Parecer Técnico n.º 54/2022 - SEDUH/GAB/CPA-EIV

Referência: 00390-00003813/2022-19

Assunto: 1ª análise do EIV do empreendimento localizado no SHCNW/CRNW 710 Lotes C, D, E, F e G, Setor Noroeste – Brasília/DF.

Figura 05: Indicação do local das medidas propostas no estudo. Fonte: EIV, pág. 210.

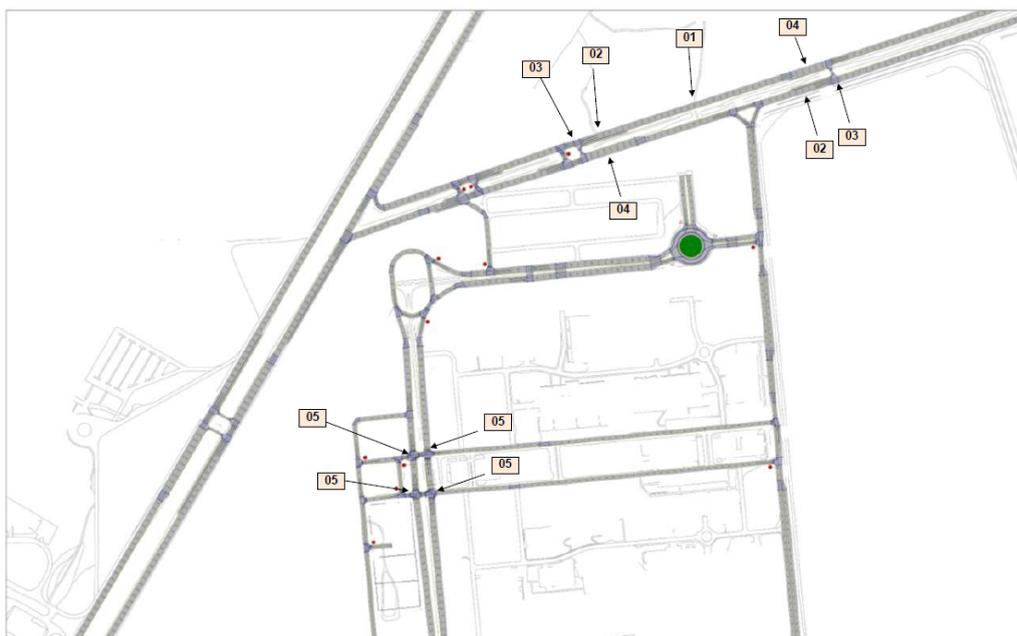
No entanto, a proposição feita no EIV apresentado merece alguns esclarecimentos. O primeiro deles é que as ações inerentes ao rito de licenciamento especificado no Código de Obras e Edificações do Distrito Federal - COE/DF não devem ser caracterizadas como medidas mitigadoras dos impactos identificados no EIV, como aponta o próprio TR. Deste modo, a Medida 7 não deve integrar o escopo das medidas mitigadoras e compensatórias de impactos, tendo em vista sua obrigatoriedade prevista no COE/DF.

O segundo, é que as medidas devem guardar relação com os impactos identificados. Nesse sentido, não ficou clara a preocupação com a origem do impacto relativo à Medida 6.

54. Observar os seguintes itens na identificação dos impactos e das medidas: i) não prever como mitigação ou compensação de impactos a implantação da infraestrutura necessária à obtenção do licenciamento edilício; e ii) vincular as medidas aos impactos identificados.

Figura 06 - Projetos Básico e Executivo de Engenharia do Sistema Viário de Acesso ao SHCNW Via STN e Terminal Asa Norte.

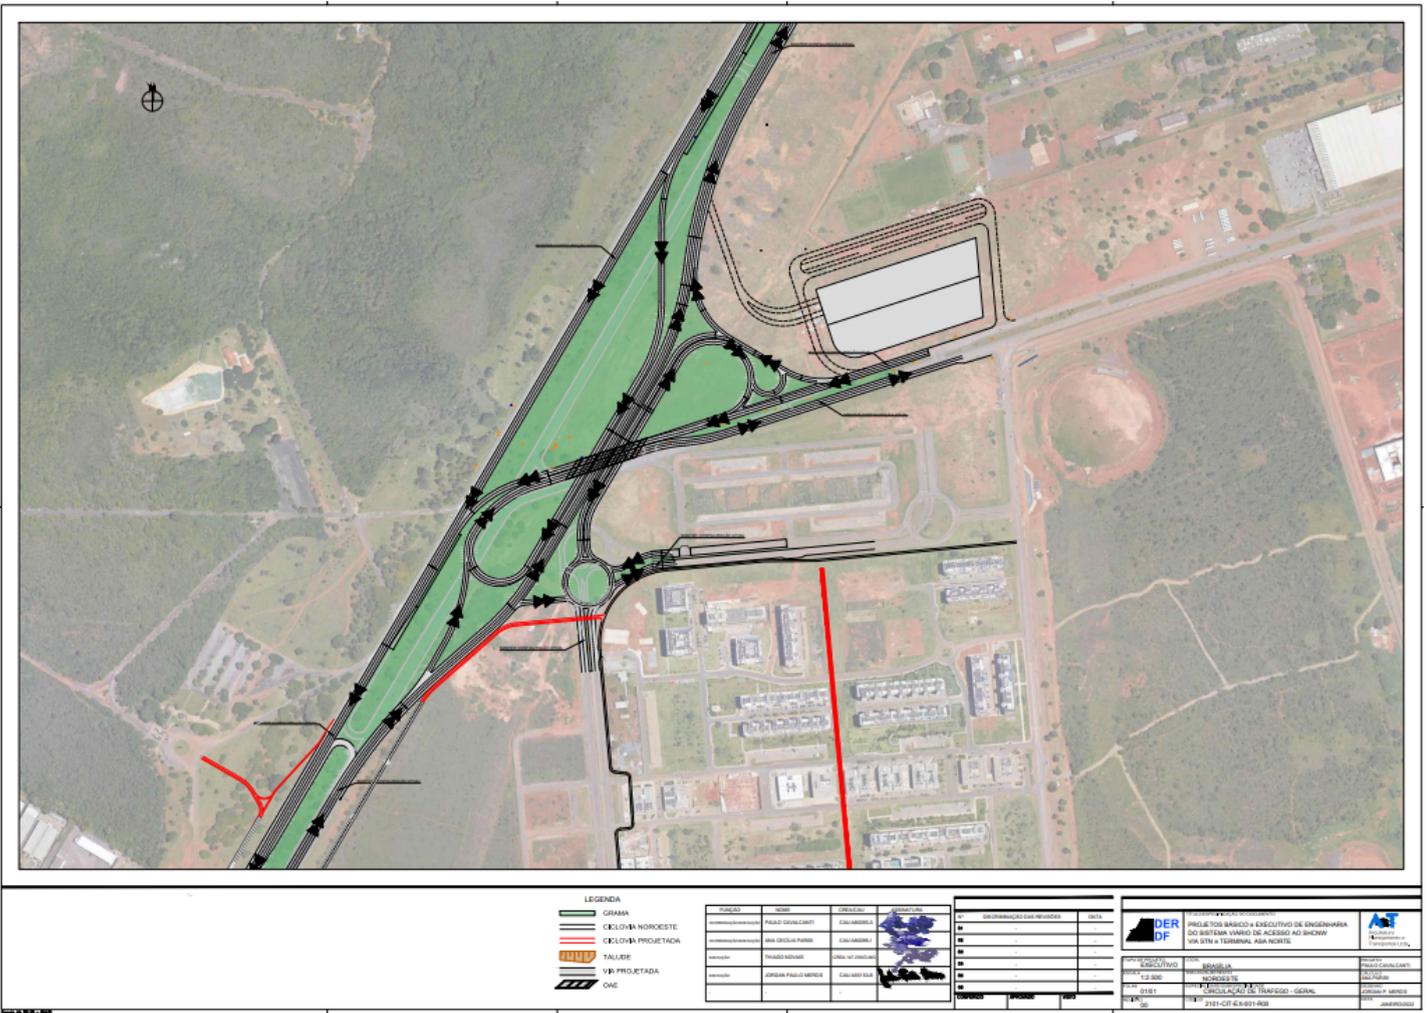
Ademais, esta comissão pode apurar que existem 2 projetos de governo, que abrangem parte da AIDT do empreendimento, e que não foram considerados nas avaliações dos cenários de impactos de trânsito. São eles:

I - *Adequação do Sistema Viário de Acesso ao Setor Noroeste, na Rodovia DF-003 (EPIA) e Via STN (Setor Terminal Norte), incluindo as Interseções com as Vias W9 e W7 (SHCNW - Trecho 1) e ao TAN (Terminal Asa Norte - BRT Norte).*

Esse projeto trata-se de um viaduto sobre a EPIA, dando acesso ao STN e à Via W9 Norte.

Esses 02 projetos de governo alteram a acessibilidade do local em escalas diversas, e em pontos próximos ao empreendimento, e por isso, o estudo deve considerá-los em seus cenários de análise.

55. Incluir nas análises do estudo os impactos: i) do remembramento em relação ao projeto original do parcelamento do setor, e ii) dos projetos de adequação de sistema viário da Via W9 Norte e de acesso a ela a partir do STN e da EPIA.

56. Incluir no estudo a indicação de que as medidas compensatórias serão objeto de pagamento em pecúnia, conforme indicado no TR.
57. Considerar na proposição das medidas mitigadoras eventuais conflitos com os projetos de sistema viário objeto dos Processos 00113-00002592/2022-50, que prevê alterações entre a EPIA e o STN, e [00111-00008080/2020-91](#), que propõe modificações na estrutura de cruzamentos diretos na via W9 Norte, acima referenciados, excluindo, por exemplo, a Medida 5, de criação de cruzamento semaforizado nas proximidades do empreendimento. *Sugerimos conhecimento de tais projetos para a proposição de mitigações na via que sejam mais próximas à implantação proposta, excluindo assim a criação de cruzamento semaforizado nas proximidades do empreendimento (proposição nº05)*

Figura 07 - Projeto de Sinalização Estatigráfica e Melhoria de Fluxo da Via W9 Norte.

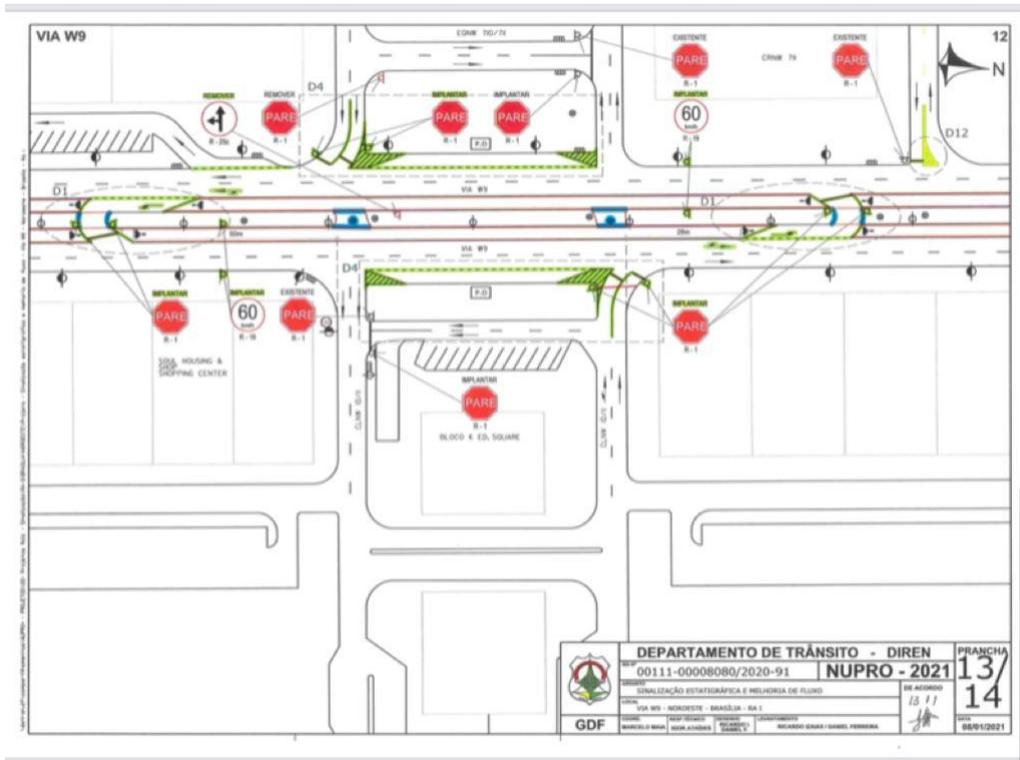
II - *Adequação da Via W9 Norte.*

Trata-se da reconfiguração da Via W9 Norte, objeto do Processo SEI GDF nº 00111-00008080/2020-91, visando a eliminação dos retornos existentes nessa via e a abertura de novos retornos.

44. Verificar nos cenários futuros da avaliação de trânsito os impactos considerando as modificações pretendidas na Via W9 Norte, constantes no processo [00111-00008080/2020-91](#).
